NP Sicilia 5 S.r.l.

Prot NP_SIC5_DC_2024_2
Milano, 03/06/2024

Oggetto: [ID: 10169] Procedura di Valutazione di Impatto Ambientale ai sensi dell'art.23 del D.Lgs 152/2006 relativa al progetto di un impianto eolico denominato "BELMONTE", costituito da n. 5 aerogeneratori con potenza unitaria di 6,1 MW, per una potenza complessiva di 30,5 MW, da realizzarsi nei comuni di Calamonaci (AG) e Ribera (AG) (il "Progetto") Proponente: NP SICILIA 5 S.R.L. – **Controdeduzioni al parere CTS n. 654_2023 del 01/12/2023 pubblicato sul sito del Ministero dell'Ambiente e della Sicurezza Energetica, Divisione V – Procedure di valutazione VIA e VAS in data 25 gennaio 2024.**

Figura 3 - Ubicazione degli impianti eolici rispetto al progetto

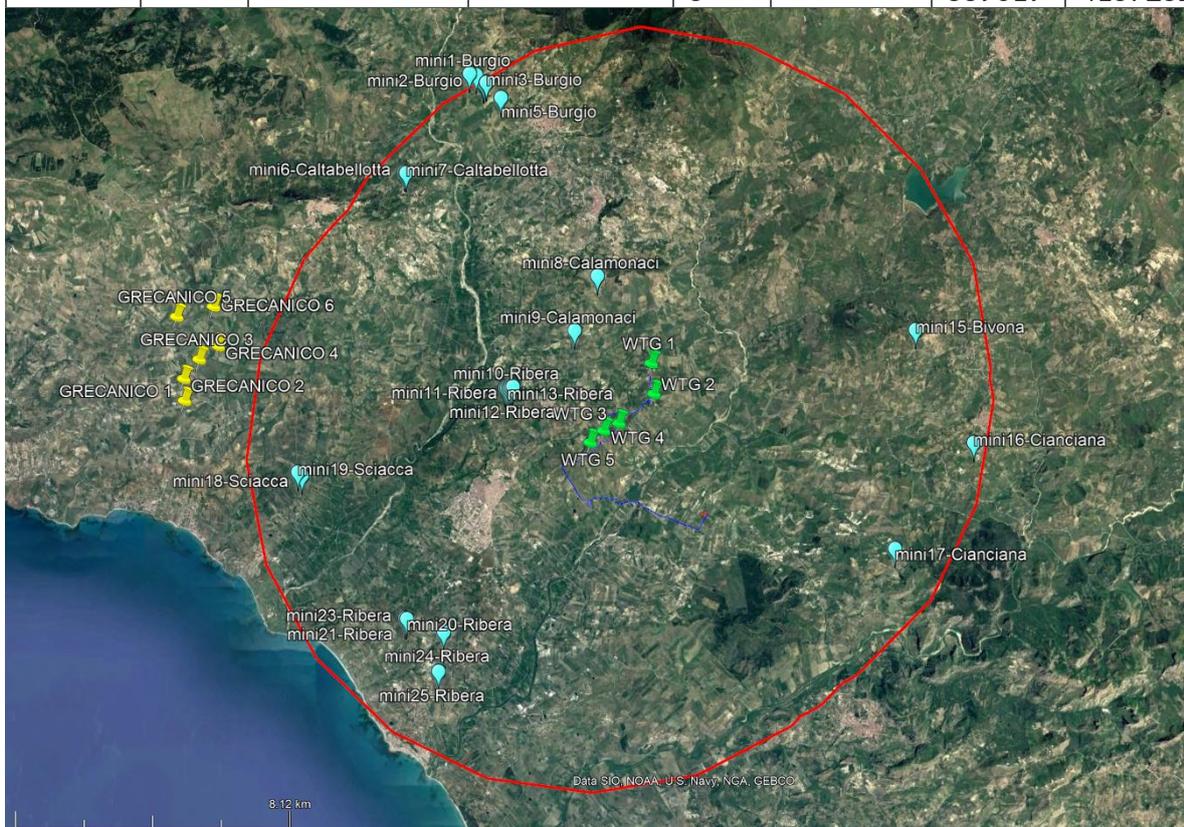
(vii) Avuto poi riguardo all'analisi del cumulo con "altri impianti in esercizio, in istruttoria o approvati" nel raggio di 10 km dall'area di progetto", la Società precisa quanto segue. Premesso ad ogni buon conto che, alla stregua della normativa vigente (ai sensi dell'All. VII, al D.Lgs. n. 152/2006), ai fini della valutazione degli impatti cumulativi, è richiesto esclusivamente che vengano rappresentate le interferenze con i progetti in esercizio e approvati (sul punto si veda anche Cons. Stato, sez. IV, sent. n. 8029 del 30 agosto 2023), la Società ha fornito comunque puntuale evidenza del cumulo tra l'impianto di progetto e quelli in esercizio e in istruttoria o approvati. Al riguardo, si rinvia all'analisi svolta all'interno della relazione paesaggistica, nel capitolo 7 ANALISI DELLE INTERFERENZE VISIVE.

Per quanto riguarda gli impianti in esercizio, la Società ha indagato la presenza di altri impianti nell'area buffer sia attraverso una ricerca internet dal sito di "Atlaimpianti" che attraverso un'indagine in loco. Da queste analisi è emersa la presenza di soli impianti minieolici, riportati graficamente nella figura 25 Carta di impatto visivo potenziale - Impianti eolici esistenti e di progetto, del capitolo 7 della relazione paesaggistica, e dei quali si riportano le coordinate.

Per quanto riguarda, invece, gli impianti in autorizzazione sono stati consultati i portali “Valutazioni Ambientali della Sicilia” e MITE, ricerca dalla quale non è emerso alcun nuovo impianto. Si evidenzia anche che, a seguito del Parere la Società ha provveduto a verificare la completezza o meno degli elaborati presentati, ampliando l’analisi anche agli impianti fotovoltaici esistenti, in autorizzazione e/o autorizzati, nella medesima area buffer di 10 km di raggio dal sito di impianto. Dal supplemento di indagine effettuato, non sono emerse sostanziali variazioni, posto che per quanto concerne gli impianti eolici si segnala la presenza di un nuovo impianto denominato “Grecanico”, le cui WTG ricadono, tuttavia, all’esterno dell’area buffer e solo le opere di connessione alle reti all’interno della medesima. Si precisa in ogni caso che l’istanza di VIA relativa a tale impianto è stata depositata a fine ottobre 2023, con avvio del procedimento in data 21/12/2023, mentre la Società ha depositato la documentazione a fine luglio 2023. Gli impianti minieolici erano già stati rilevati in precedenza e rispetto a questi nulla è variato.
